RE: PE 332/2025 Propostas lotes 6

Assunto: Avaliação de lotes

PE 332/2025

GG 6000B / GG 8000B

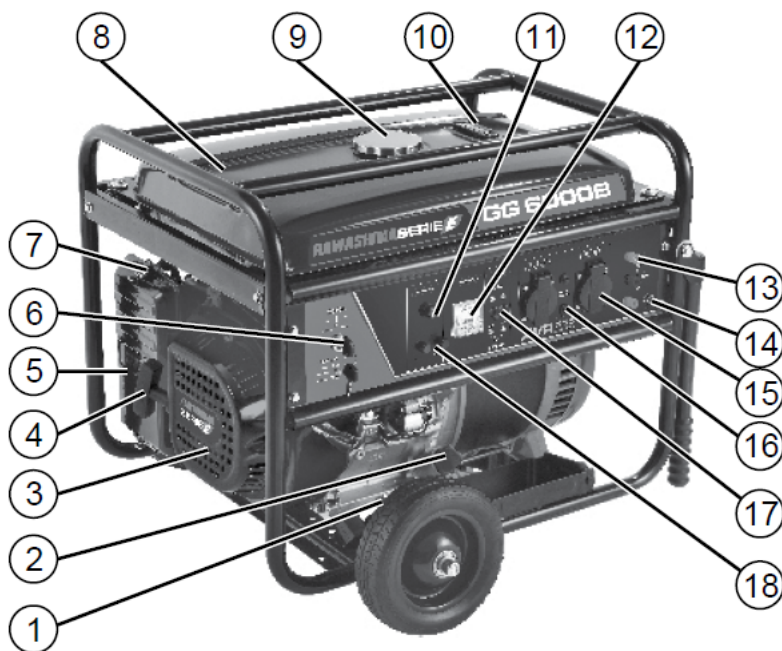
Em confrontação entre as informações prestadas pelo licitante e o termo de referencia restaram duvidas quanto aos seguintes itens o qual solicitamos esclarecimentos:

AUTONOMIA MÍNIMA: MÍNIMO 7 HORAS - (não informada)

DEVERÁ POSSUIR, NO PAINEL, NO MÍNIMO UMA SAÍDA FÊMEA 110V E UMA SAÍDA FÊMEA 220V; A imagem apresenta duas saídas femeas nominais de 115V e uma saída tipo "Bornes de contato" que possibilita a o fornecimento em 220V, e nao atendendo ao solicitado

DEVERÁ POSSUIR CONECTOR FÊMEA COM TRÊS SAÍDAS; O manual indica a existencia de duas saídas tipo fema e uma tipo "Bornes de contato"

O produto ofertado Kawashima Serie E modelo GG 6000B **não atende ao solicitado no edital.**
